Réf à rappeler : DGAT-DHU-SAPUPH- SyG-L- n°2025-
Affaire suivie par Sylvie GARRIGOU et Philippe TOUZEAU
dgat-dhu-sapuph@gironde.fr
Objet : Avis sur le projet arrêté du PLU de La Teste de Buch
Annexe : Carte PDIPR PEDESI

DETAILS DES RESERVES DE L'AVIS DU DEPARTEMENT SUR LE PLU DE LA TESTE DE BUCH

Localisation des itinéraires inscrits au PDIPR sur la commune de la Teste de Buch

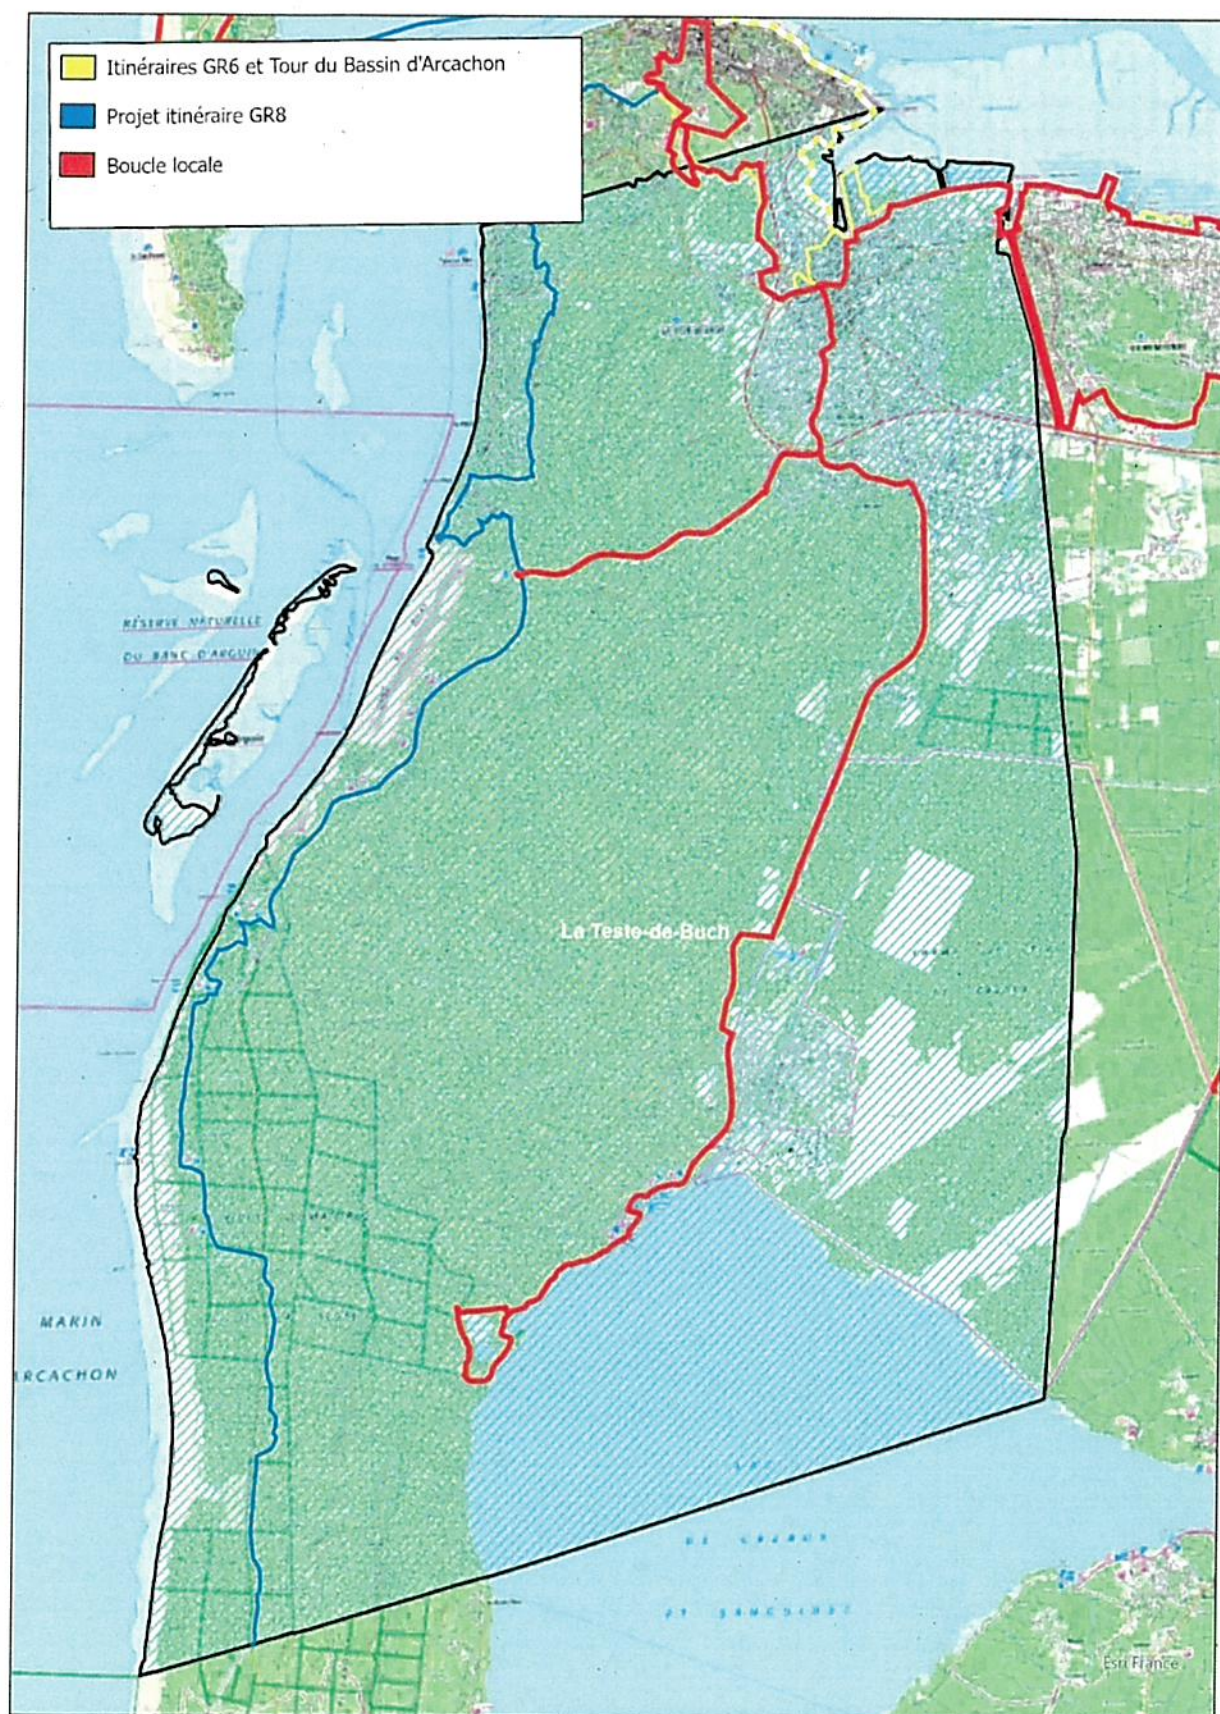
- **Concernant la prise en compte du Plan Départemental des Itinéraires de Promenade et de Randonnée,** une boucle locale inscrite au PDIPR (art L361-1 du code de l'Environnement) emprunte la partie ouest de l'OAP Cazaux zone nord 2, à proximité du cours d'eau « Craste de Nezer ». Il est demandé de conserver le cheminement lié à cet itinéraire de randonnée.
